2. 出戸西方断層の南端評価

2-3. 砂子又層等の層相・層序・地質構造と、認定根拠となる地質年代測定結果

出戸西方断層		No.	コメント	資料番号 ／掲載頁
南 端	地層区分	11	・砂子又層上部層(注)と砂子又層中部層の間に約200万年の時代間隙があり、同じ砂子又層とするのは適切ではないため、地層名等について再検討すること。	第296回 審査会合 資料1-1 327～340頁

② 鷹架沼南岸(向斜軸西側の地表地質調査)地質断面図:全体

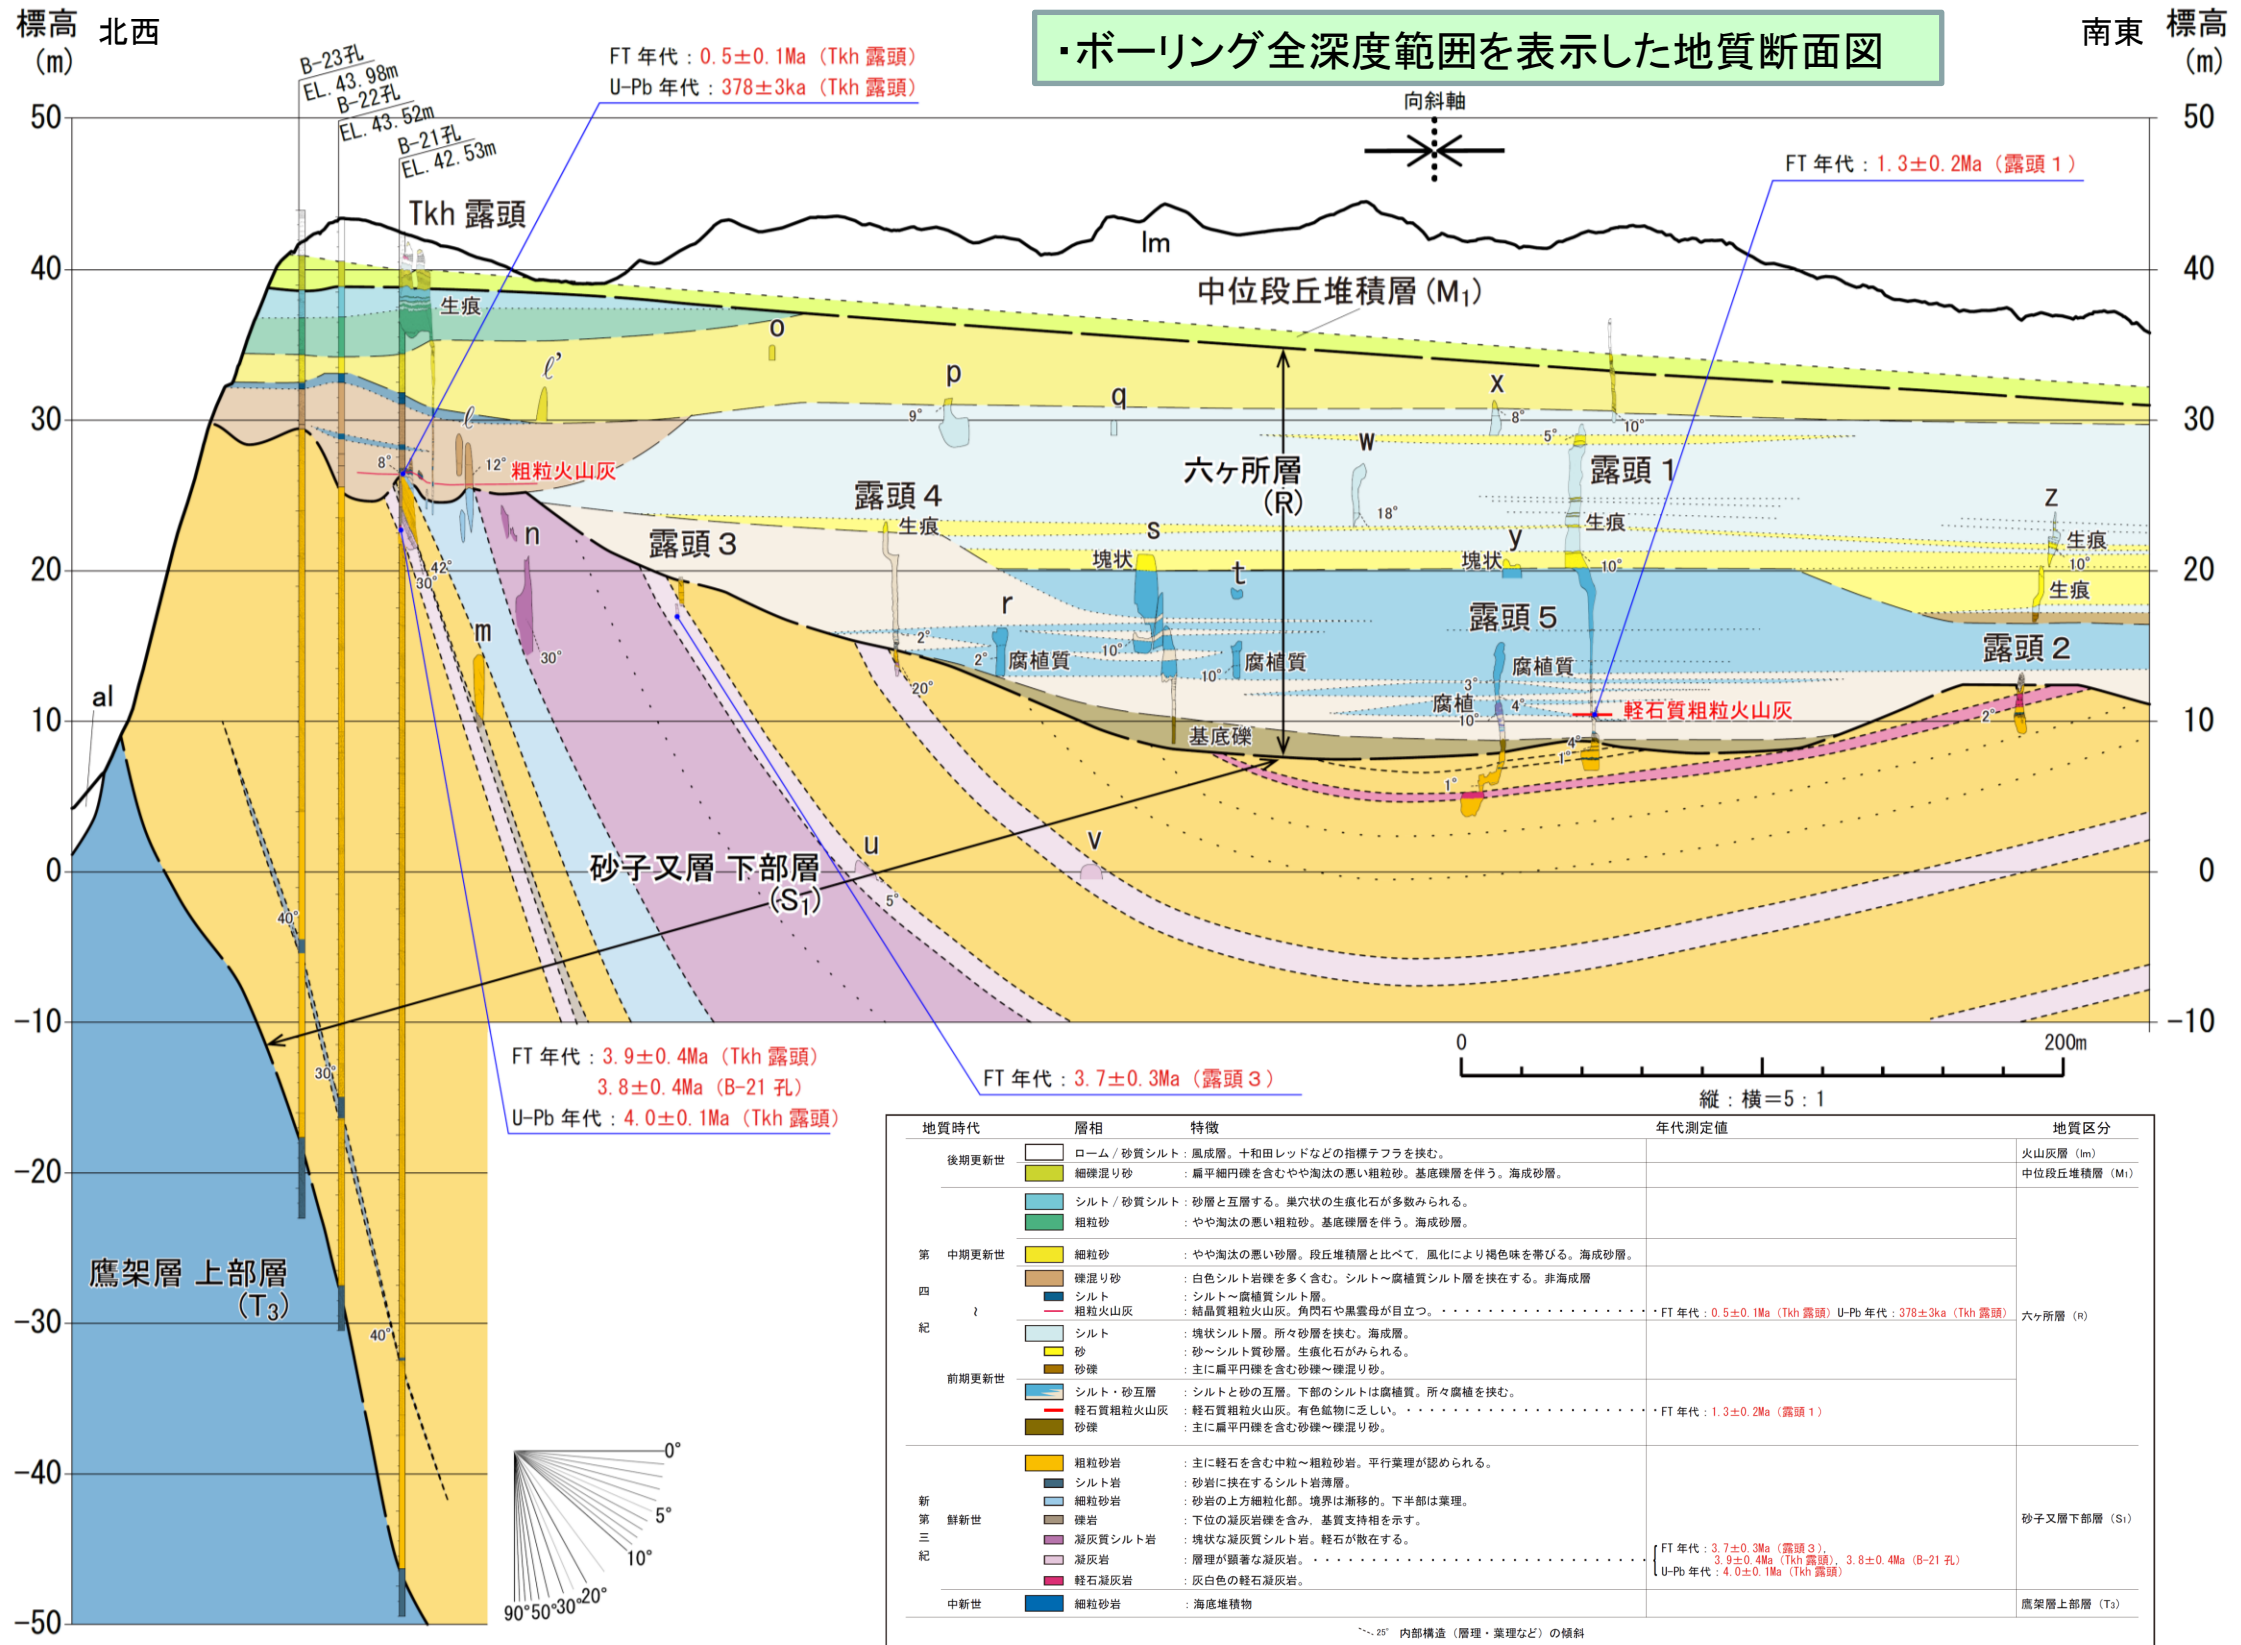
コメント
No.12・13
No.18

・ボーリング地点やTkh露頭付近で約40°南東傾斜する砂子又層下部層は、n露頭で約30°、露頭4で約20°と、南東に向かうにつれ傾斜を減じ、露頭5、1、2では傾斜方向が逆転し、1°～4°北西傾斜している。

・これらの結果から、鷹架沼南岸における向斜構造は、軸の北西側で急傾斜を示し、南東側で緩傾斜を示しており、向斜軸を挟んで非対称な特徴を示す。
